EVIDENCIA DE REUNIÓN

OBJETO DE LA REUNIÓN: CIN-717-2022 / COP-621-2022

FECHA: 2 de febrero de 2023 **Virtual:** X **Presencial:** _____ **(En caso de ser presencial):** Comité de seguimiento No. 18

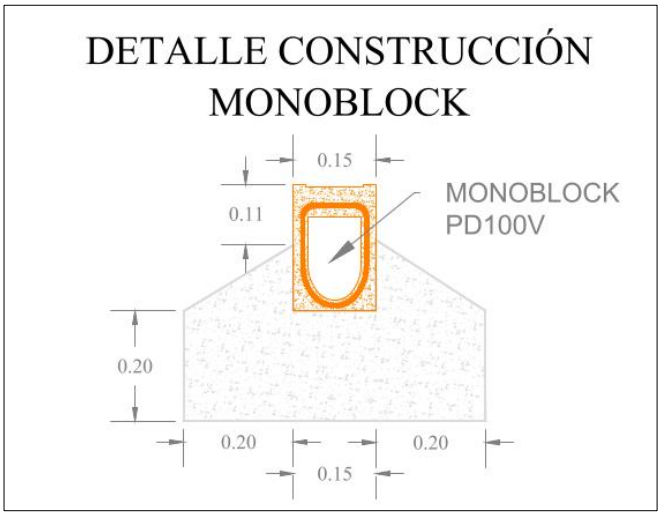
- Se evidencia que la sección típica presentada con el informe de pavimentos ajustado, un ancho de calzada de 3.50 m, un monoblock de 15 cm o 25cm dependiendo el tipo, y una estructura de anden que en unos casos es de 45 cm para tráfico peatonal o que cambia cuando es un acceso vehicular a los predios. En función de esto se calcularon todas las cantidades para cimentar la estructura.

- Si se realiza el montaje sobre la sección presentada por el contratista, no hay congruencia en cuanto a la estructura presentada inicialmente. Es decir que la sección típica real de la integración de todos los diseños.

- Por otra parte, hay discrepancia en las secciones de acceso vehicular.

El contratista indica que el NP presentado se evidencia una sección de una cimentación para el monoblock de 20x20 y una pendiente con ángulo de reposo en función de un concreto de 3000 PSI. Esa sección se tomó en base a la cartilla del proveedor, al hacer el análisis de la estructura de los diseños presentados en diciembre se evidencio que la cimentación del dado no tenía el espacio para estar dentro de la estructura

La Interventoría indica al contratista que si la sección transversal se está corriendo con 3.80 m el contratista corre con 4 m, quien va a cubrir los 0.20 m restantes. Si se calculan esos volúmenes así con esa sección transversal presentada se generarán reprocesos puesto que no hay congruencia.

El especialista de pavimentos de la Interventoría manifiesta que la estructura que plantea el contratista, no hay una justificación técnica para realizar una zapata tan grande, puesto que el diseño es liviano y no está sometido a ningún tipo de carga, la carga vehicular es muy mínima. El especialista indica que según la sección trasversal está claro que ese elemento va estar apoyado sobre ese material que se está estabilizando y adicionalmente sobre el mejoramiento con la geocelda, es decir que, si en lugar de eso se pondrá una zapata para ese elemento, la zapata va quedar apoyada sobre dos elementos de rigidez completamente diferente, los cuales son la geocelda y el material que queda a los lados del andén. Esto sin duda es grave, puesto que se estaría dejando apoyo sobre dos elementos de comportamiento geomecanico diferente.

Para el especialista de pavimentos de Interventoría es absurdo que el contratista considere que se necesite para el mejoramiento que se tiene contemplado, para el especialista no es requerido ningún tipo de zapata, estos elementos son un tipo de sardinel, un sardinel que no sobresale, sino un sardinel enterrado, por lo cual la zapata no es requerida.

El contratista menciona que el geotextil se implementara en vías y en las zonas peatonales en el fondo, no en paredes, tal como se presenta en los diseños. Respecto a la dimensión de la zapata, el contratista argumenta que se realizó recorrido con el proveedor para que se observara como quedaba la capa estabilizada, ya que lo que indica la Interventoría es cierto, si el proveedor no conoce el diseño de la estructura del pavimento. El contratista menciona que el proveedor propuso realizar una nivelación para que el monoblock y así garantizar su funcionamiento.

El contratista indica, además, que geotécnicamente la carga puntual sobre una geocelda no cuenta con ningún tipo de bondad, y por el contrario la geocelda se deformará y no cumplirá con sus funciones constructivas. La estructura que se tenía de 20x20 era abrupta, se solicitó al proveedor que se redujera a la menor expresión, teniendo en cuenta el tipo de suelo sobre el cual se iba a cimentar el monoblock, de 90 kg la unidad.

Posterior al recorrido del contratista, el proveedor indico que se iba a entregar un documento de 5 cm de concreto para la nivelación y además iba a conceptuar que no era necesario un atraque en el lado del andén, sino solamente un pequeño relleno fluido en el lado de la vía. Esto ahorraría un volumen importante de ese concreto y además permitiría no tener esa condición de punzonamiento sobre la geocelda y tampoco trabajar en diferentes rigideces. El contratista indica que no ha considerado en ningún momento realizar la construcción de esa zapata, porque no tiene espacio ni funcionalidad.
